東港溪水系萬安溪及牛角灣溪 治理基本計畫

(第一次修訂)

**「『東港流域中上游段治理基本計畫（草案）』（初稿）署內審查」
會議紀錄意見回覆**

「東港溪中上游段治理基本計畫草案(麟洛溪排水匯流口至萬安溪及牛角灣溪匯流口)(草案)」及「東港溪水系萬安溪及牛角灣溪治理基本計畫(第一次修訂草案)」審議會議紀錄

圖四 牛角灣溪計畫橫断面圖(25年重現期)

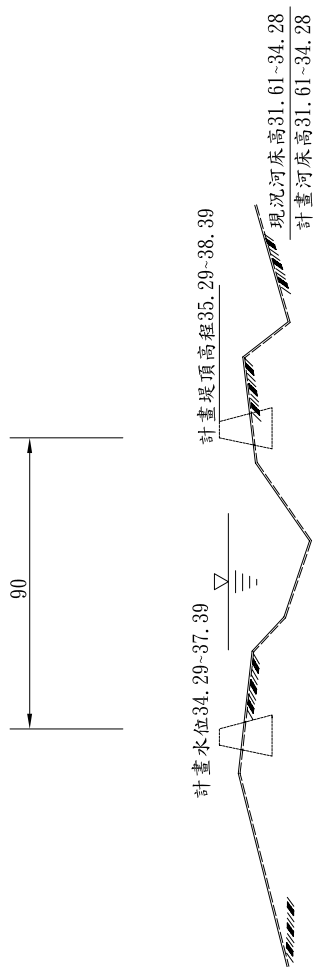
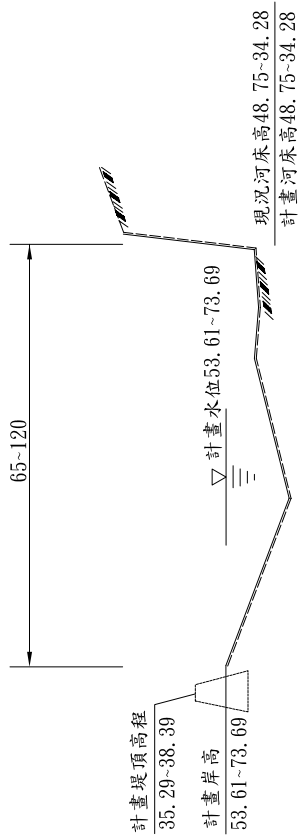
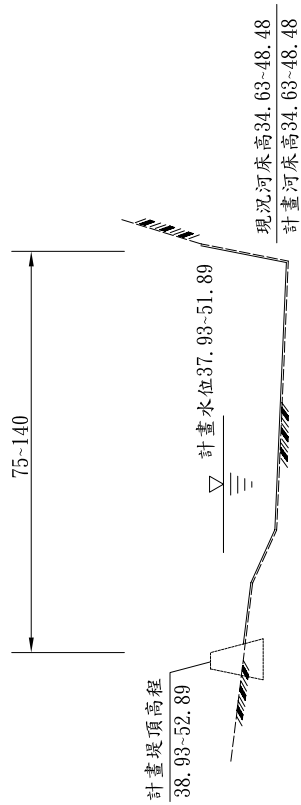
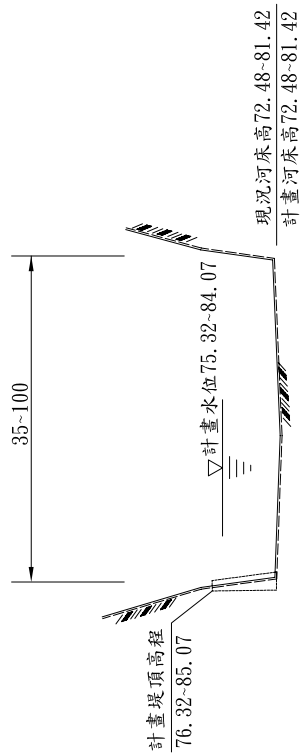
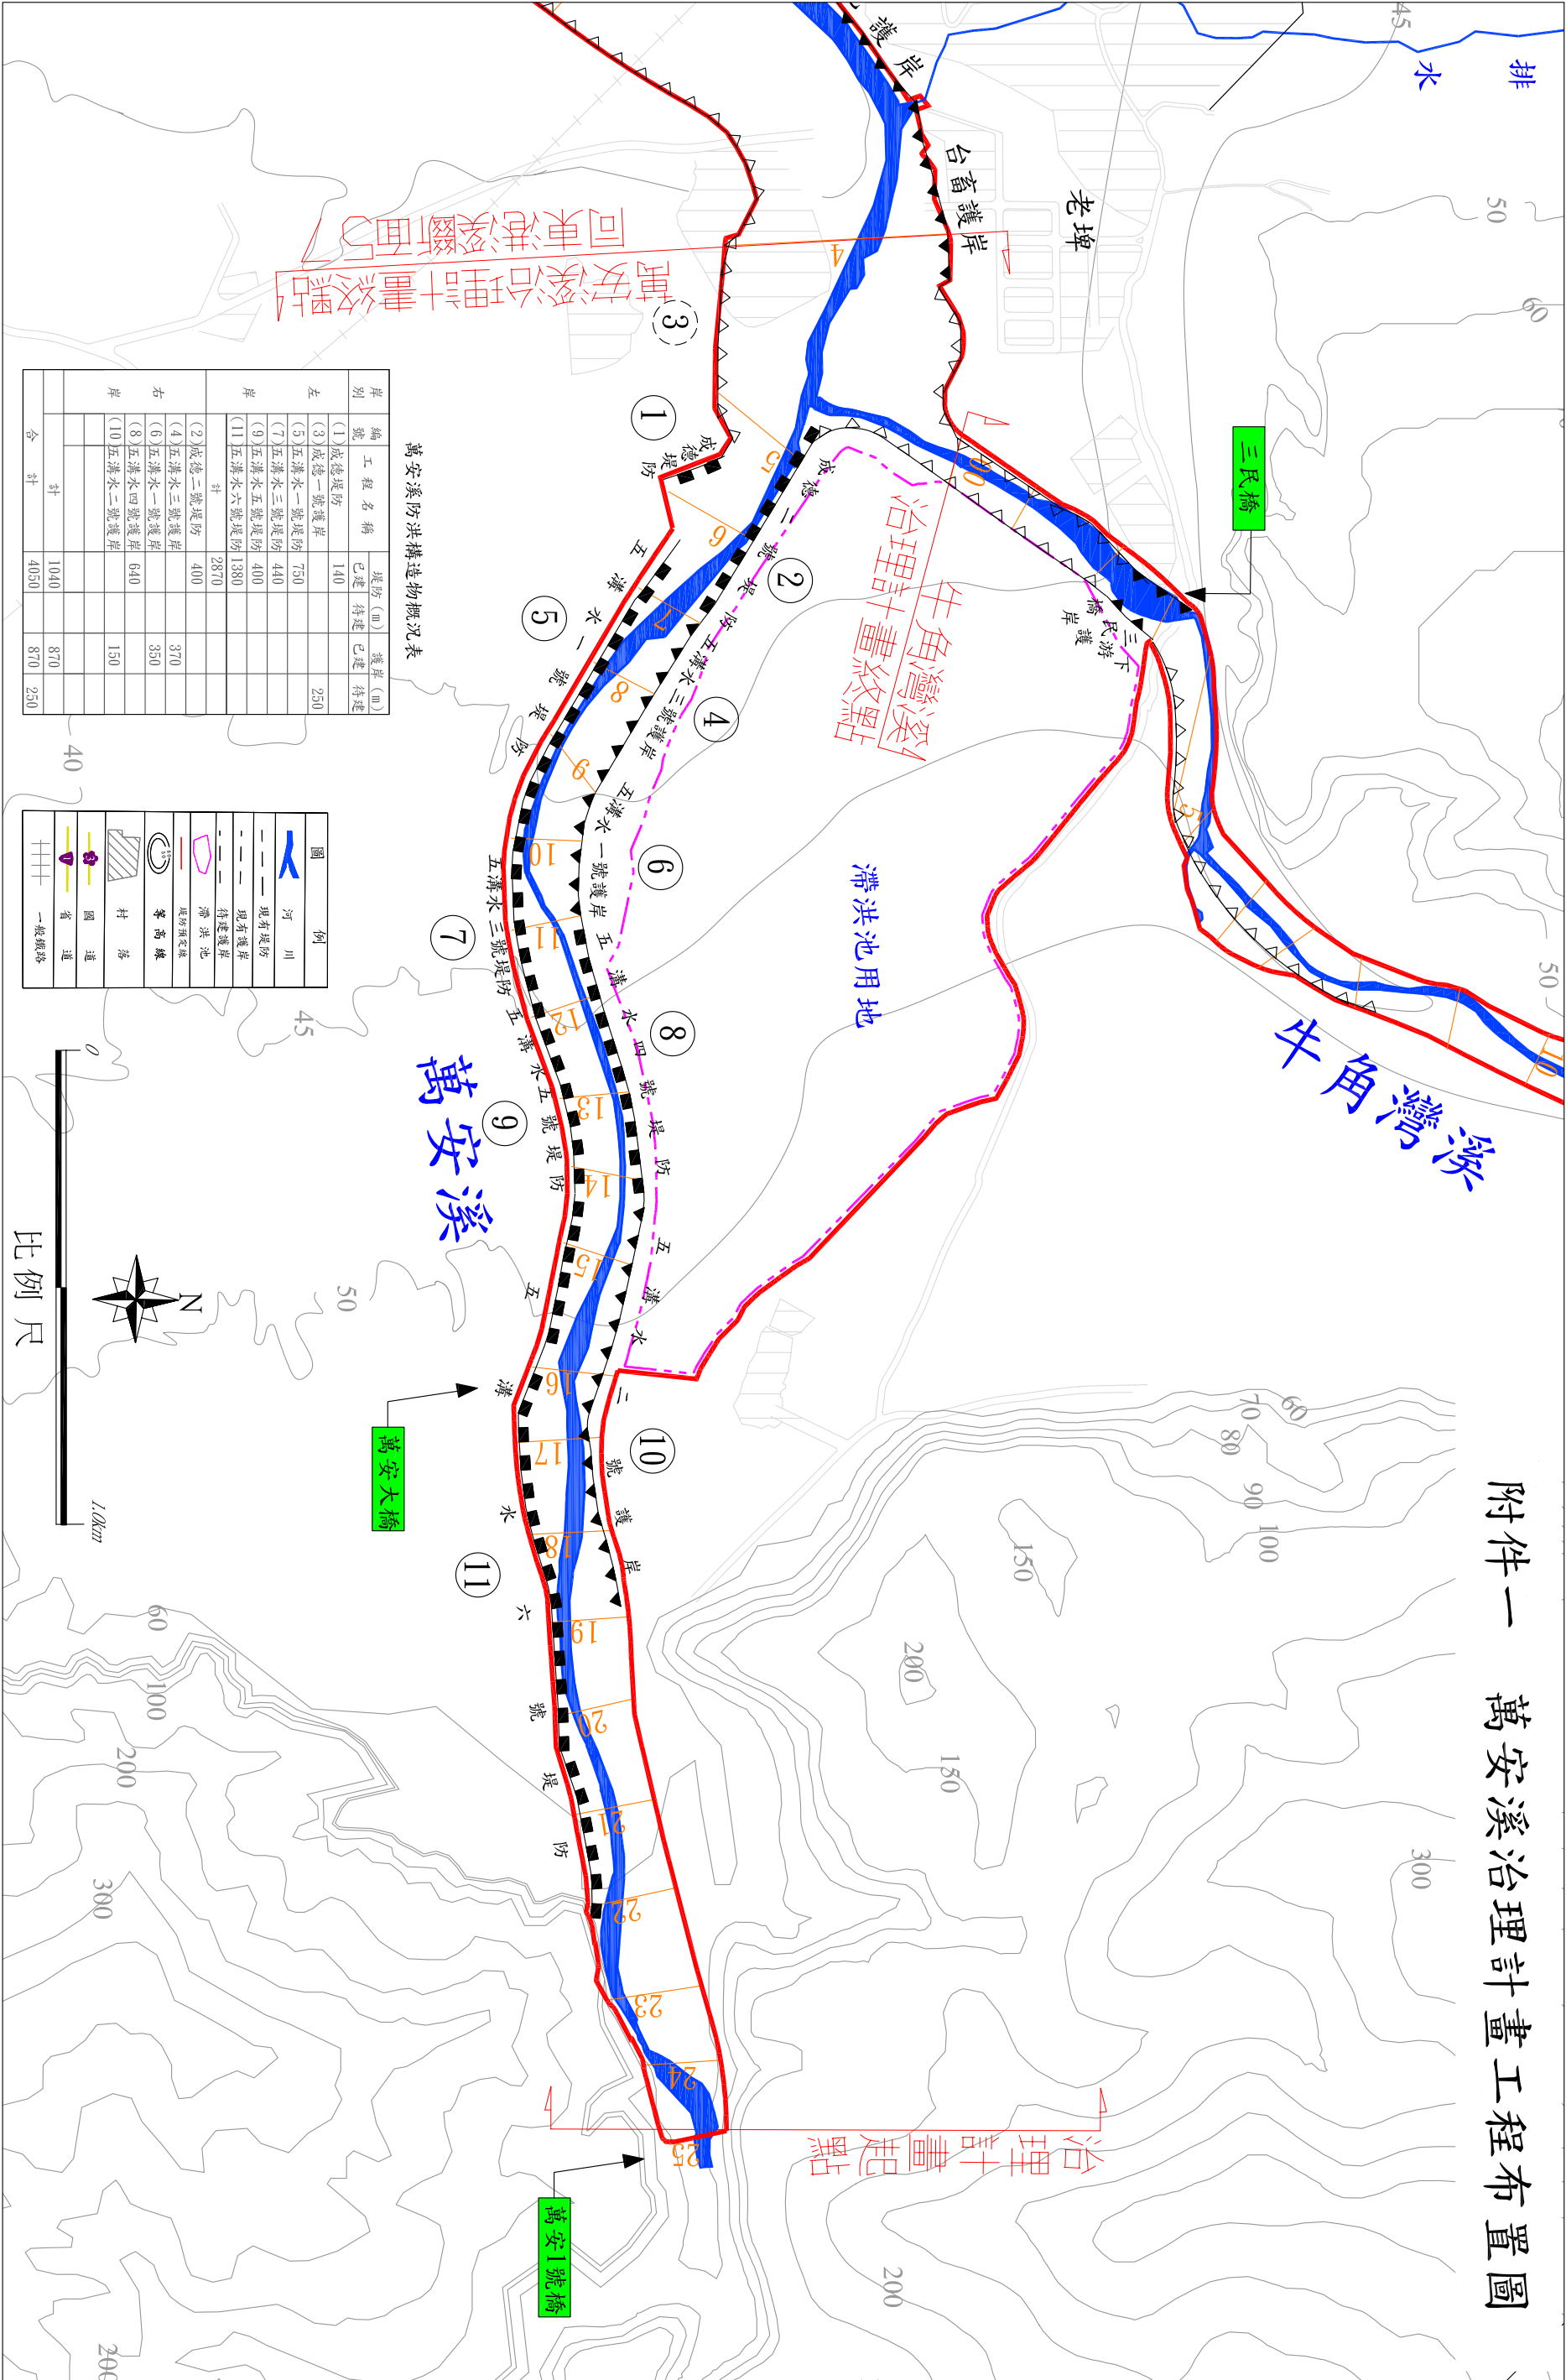
1.本計畫書未附萬安溪及牛角灣溪橫斷面圖，建請補充。	已針對上游兩支流增繪計畫橫斷面圖。	「東港溪水系萬安溪及牛角灣溪治理基本計畫(第一次修訂)」P21~22
2.建議爾後辦理各項工程治理規劃時，應以工程全生命週期的落實為核心，將永續發展及節能減碳的考量納入可行性評估、規劃、設計、施工、維護管理等每一個環節。	遵照辦理。	-

附件一 萬安溪治理計畫工程布置圖

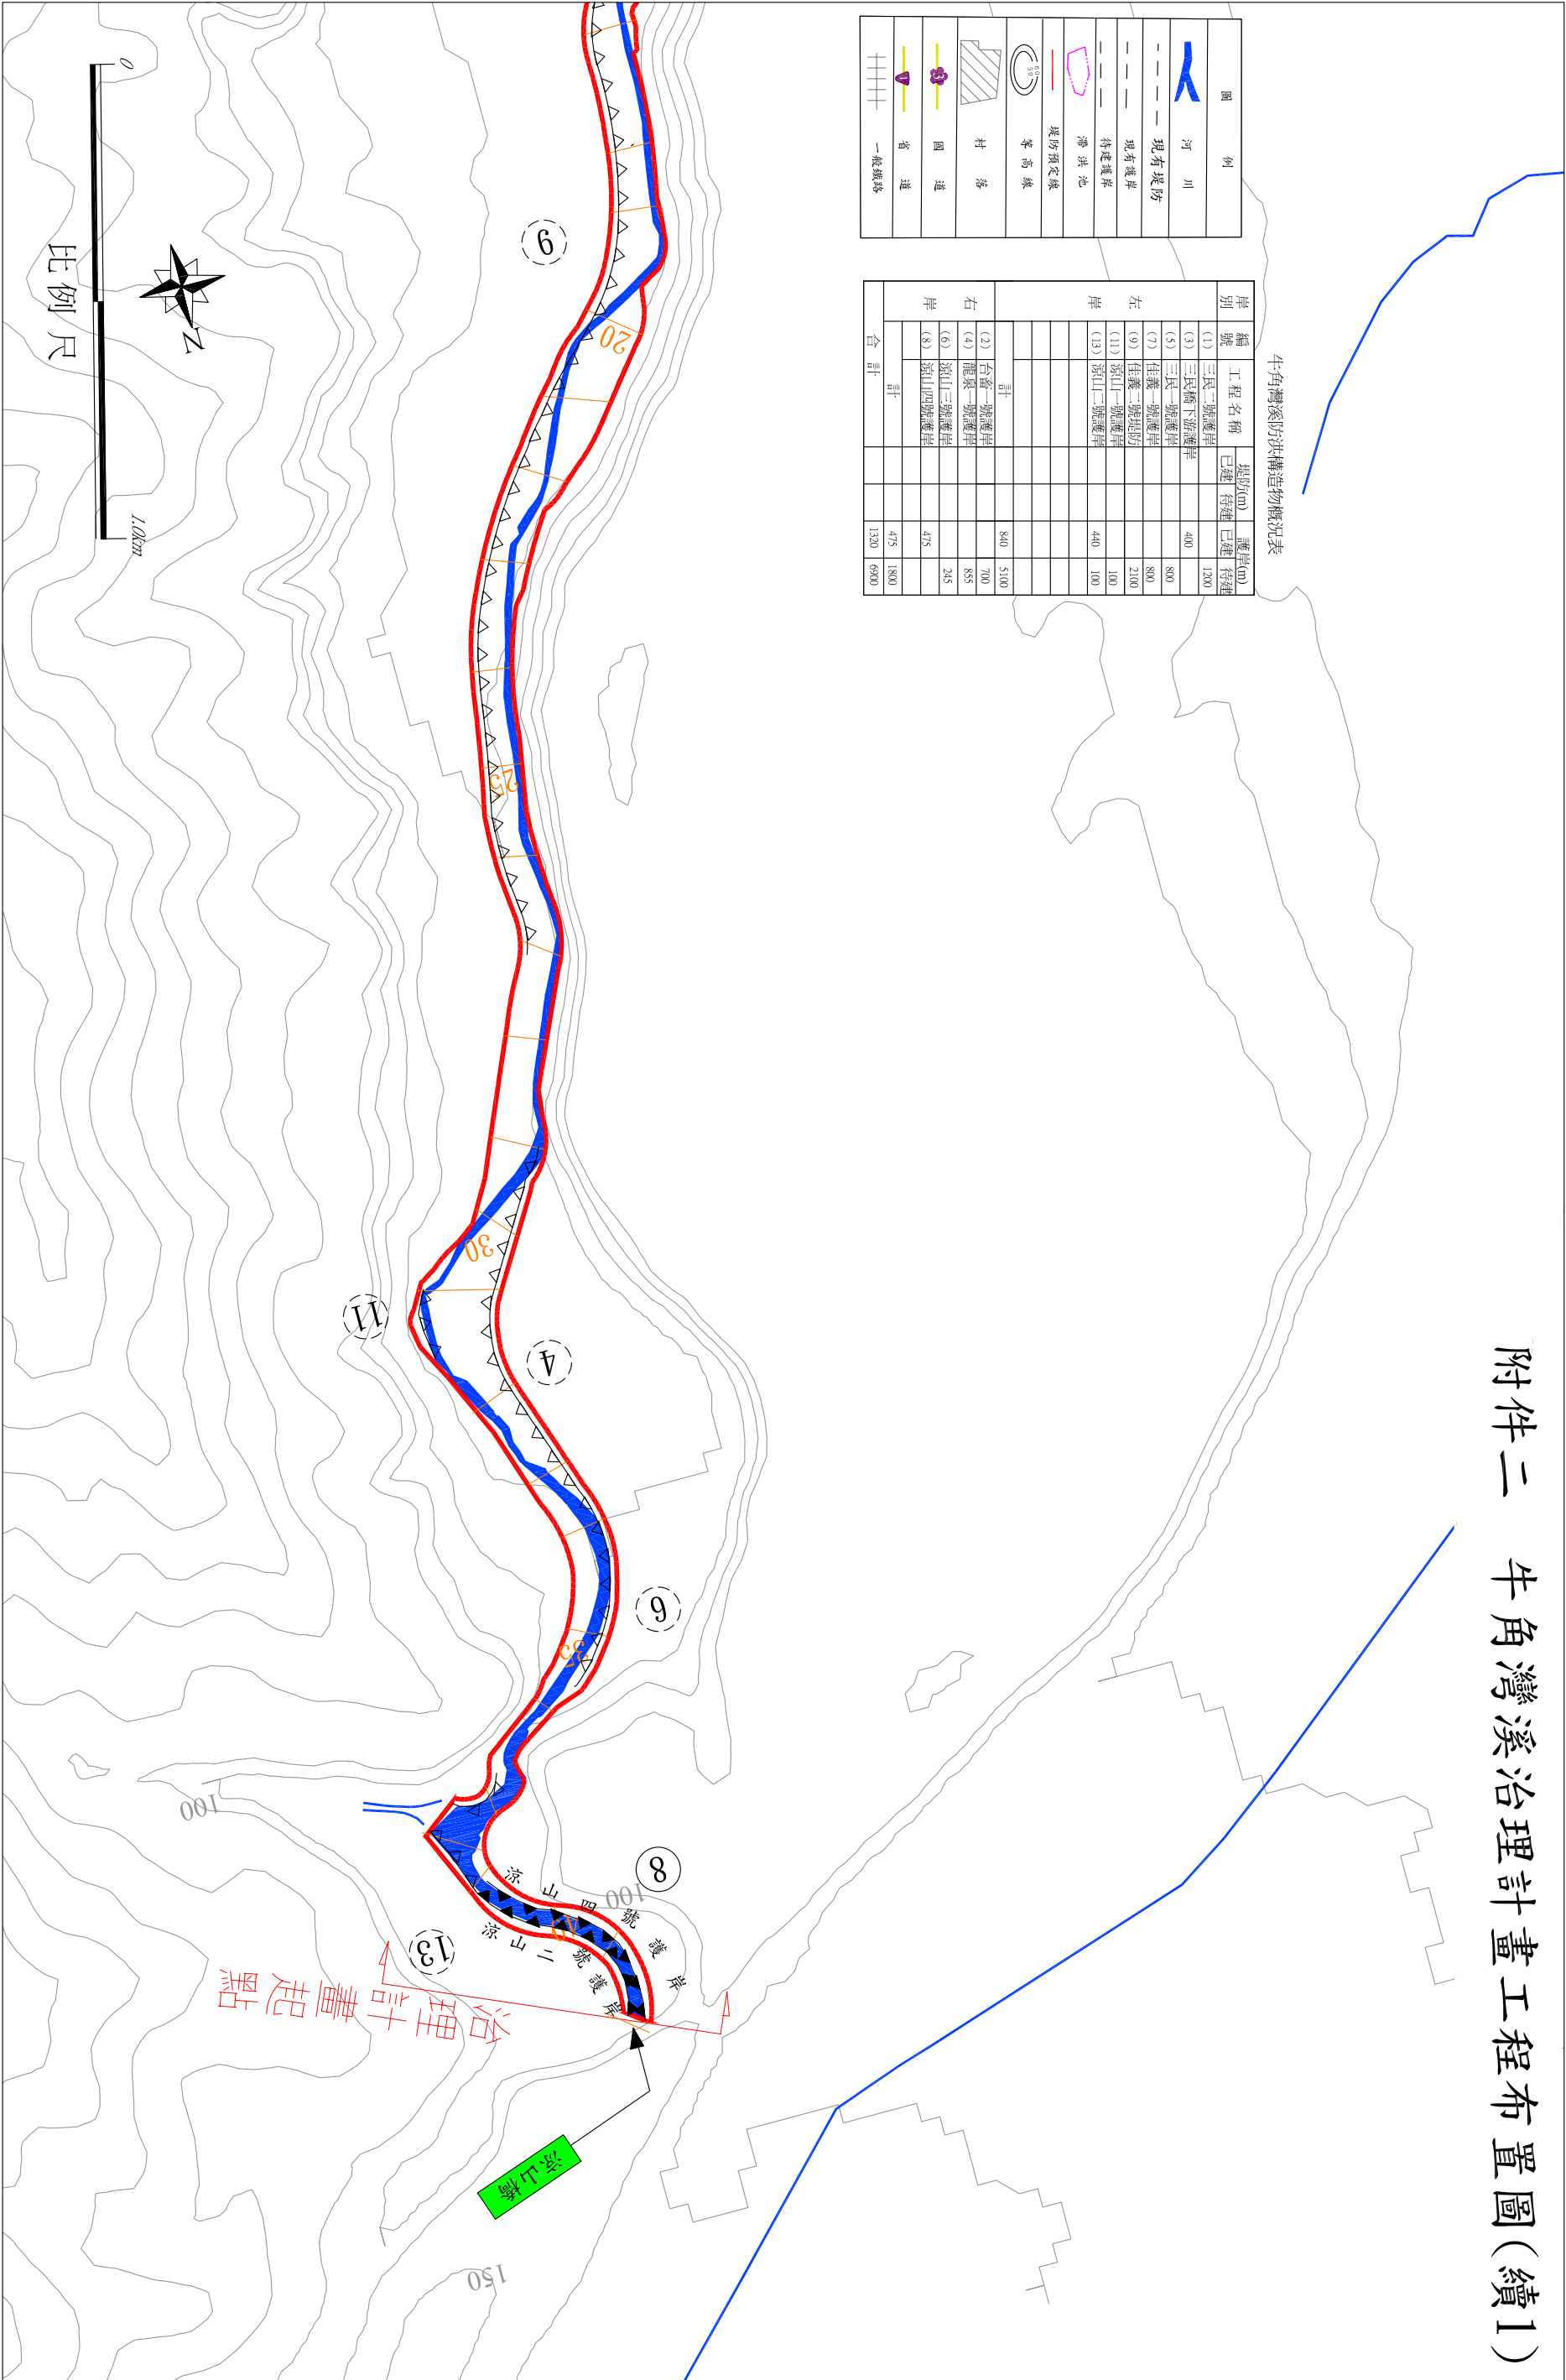
審查意見	意見回覆	報告對應章節 與頁碼
2.工程布置圖各項標示、圖例與水利署常用慣例不符，易引起閱讀誤解，請查明修正。	遵照辦理，已修正，詳附件一。	P21
3. 萬安溪與牛角灣溪匯流口擬布設滯洪設施一節，因「滯洪設施」非法律名詞，恐影響日後用地取得，故建議依水利法施行細則第四條用詞改為「滯洪池」。	遵照辦理，已修正為「滯洪池」。	全部章節

4.附件一至附件四，請將公路，村落繪示。	遵照辦理，已修正。	附件一、附件二
